Bäume Am Exerzierplatz- vor BV Adlershorst

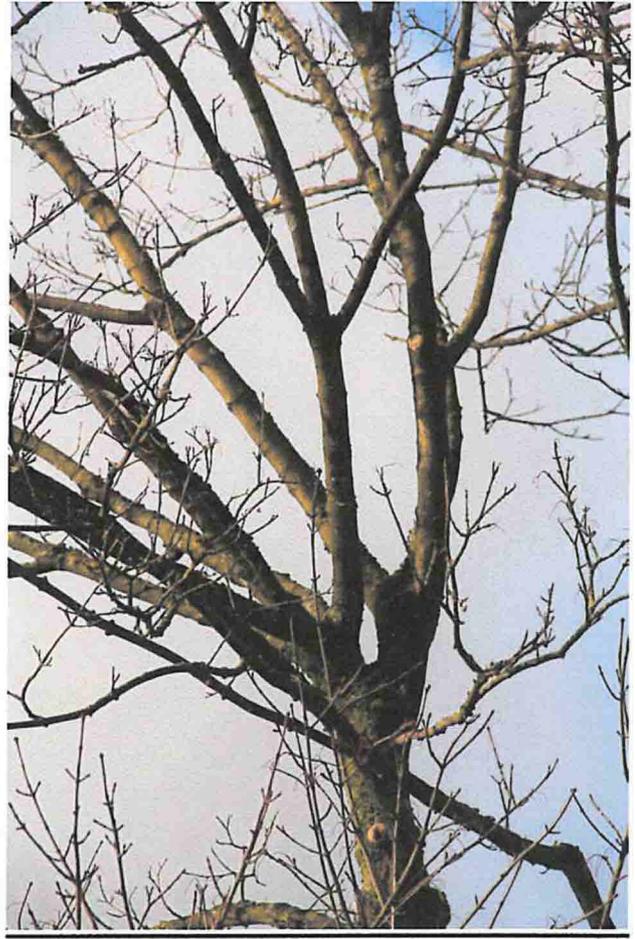
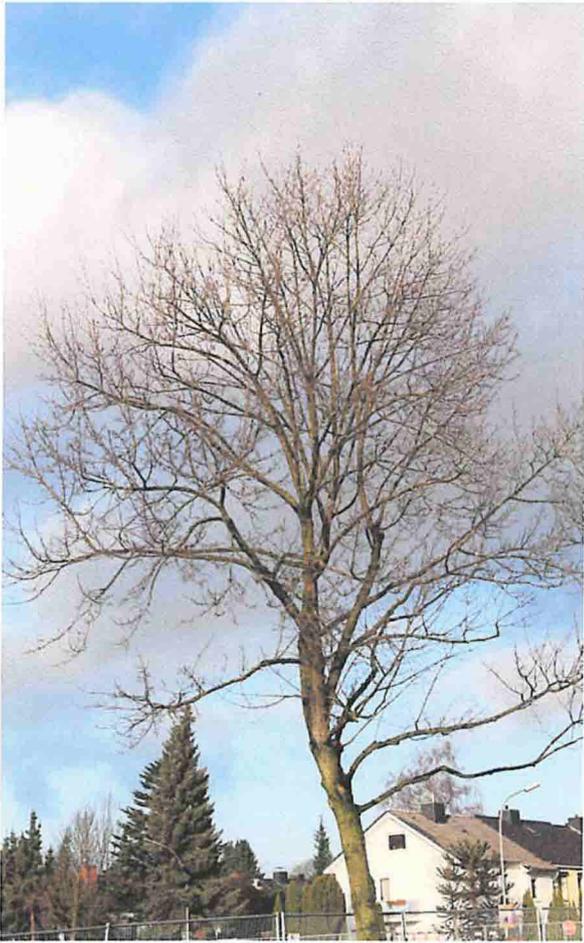
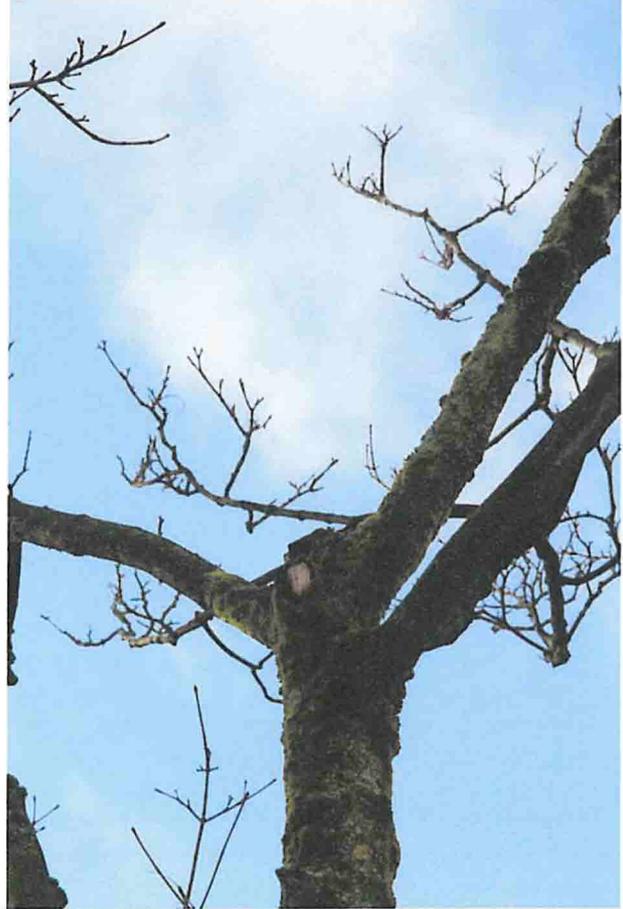
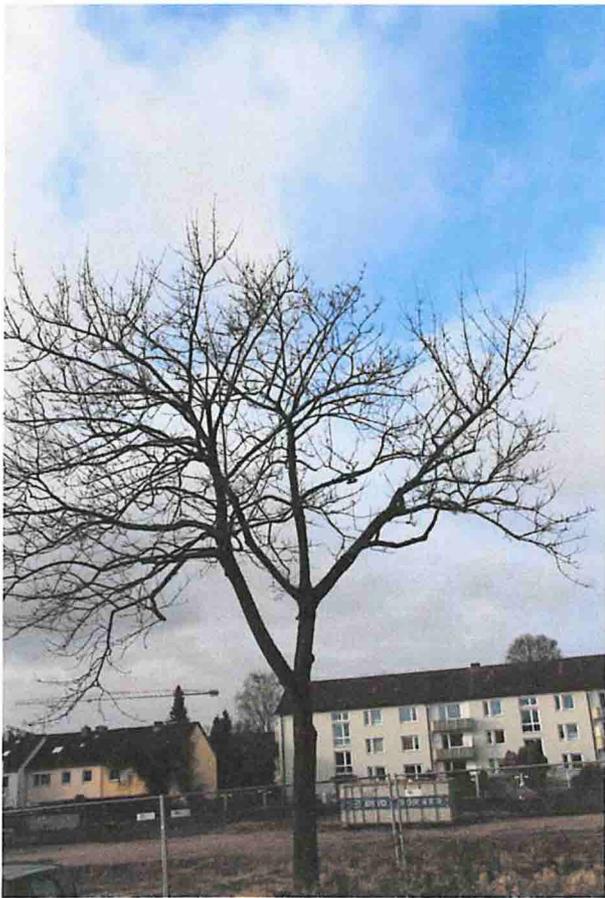
Auf dem städtischen Teil befinden sich in der Gehwegfläche 4 Ahorn, die laut B-Plan als zu erhalten festgesetzt wurden. Diese Festsetzung ist willkürlich und fachlich nicht zu vertreten, da alle Bäume erhebliche Schäden aufweisen und nicht den Minimalstandard von geeigneten Straßenbäumen haben.

Besser wäre eine Alternative mit einer Reihe von Straßenbäumen im Verlauf der PKW-Stellplätze. Dies hätte zudem den großen Vorteil, dass die Bäume von der Hausfassade des neuen Gebäudes abrücken. Das begünstigt die weitere Entwicklung der Bäume und führt zu besseren Lichtverhältnissen in den angrenzenden Wohnungen. Zusätzlich würde auch das Straßenbild gewinnen.
